# 기 술 검 토 서

제 목 : 터널유출수 종합관리대책 개선방안 적용 검토

강 원 건 설 사 업 단  
춘천 ~ 동홍천기술자문단

| 기술검토건명  | 터널유출수 종합관리대책 개선방안 적용 검토   |         |                      |

#### - 개념도

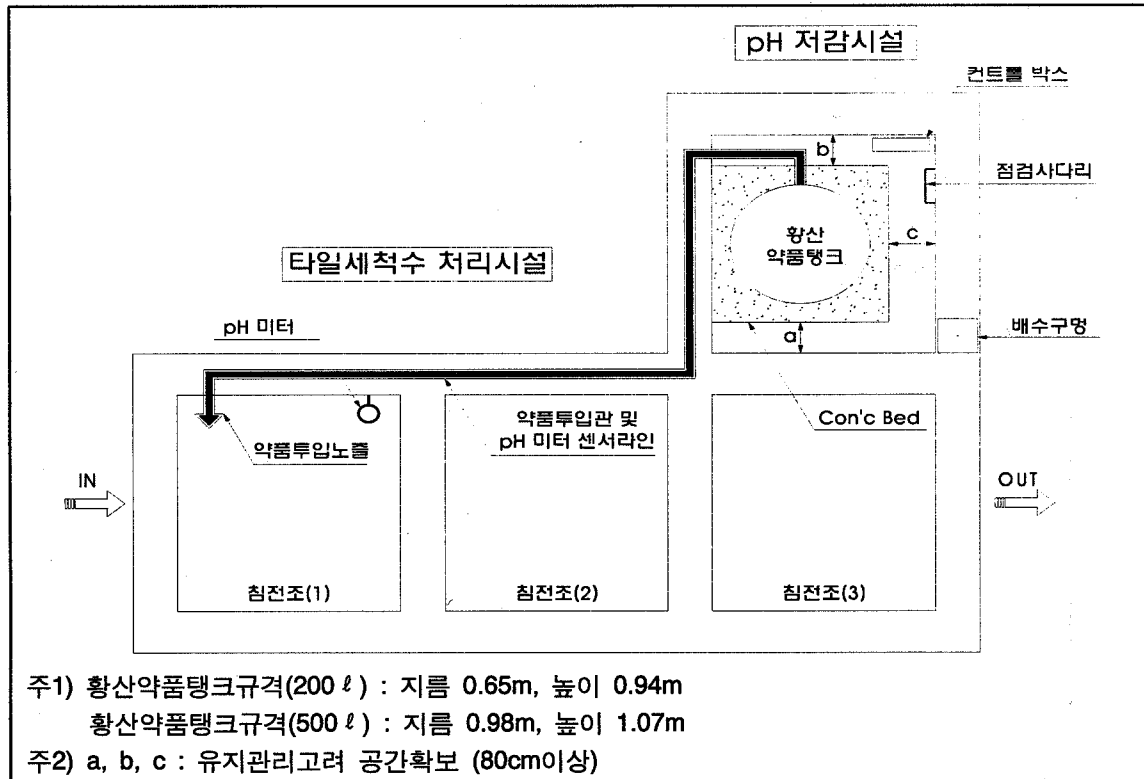
주1) 배출구 ①, ②, ③, ④ : 상시유출토록 개방

배출구 ⑤, ⑥ : 필요시 유출가능토록 유지관리용으로 이용(침전조 측면설치)

주2) 침전조 (1), (2) : 침전가능, 침전조 (3) : 여과기능(자갈:모래=1:1)

※ 규격 : (1단:W,L,H별도산정) × 3단(또는2단), 벽체 t=15cm, 바닥 t=20cm

※ 모래유실 방지망 : 모래의 투수계수(0.1m/sec)정도를 가진 재료 선택

| 구 분          |            | 당 초                                  | 개 선 방 안                                    | 비고 |
|--------------|------------|--------------------------------------|--------------------------------------------|----|
| 침전조 (1), (2) | 침전기능       | 침전조 (1), (2) 설치                      | 침전조 (1), (2) 또는 (1)만 설치<br>(타일세척수 처리용량 고려) |    |
| 침전조 (3)      | 여과기능       | 침전조 (3) 설치<br>(자갈:70cm, 모래:60cm)     | 침전조 (3) 설치<br>(자갈:모래의 포설높이<br>비율을 1:1로 유지) |    |
| 시설규격         | 크기         | 규격 일괄 적용<br>(W=2.0m, L=2.0m, H=1.5m) | 규격 조정 적용<br>(현장 지형여건을 고려하여<br>W, L, H 조정)  |    |
| 배출구          | ①, ②, ③, ④ | 설치                                   | 설치 (당초와 동일 위치)                             |    |
|              | ⑤, ⑥       | 침전조 중간 격벽에 설치                        | 침전조 외부에서 잔류수 배출이<br>가능하도록 측면 벽에 설치         |    |
| 부직포          | 보호층        | 설치 (침전조 (3) 상단)                      | 설치 안함                                      |    |
|              | 모래유실 방지용   | 부직포 설치<br>(침전조 (3) 배출구)              | 모래유실 방지망 설치<br>(당초와 동일 위치)                 |    |
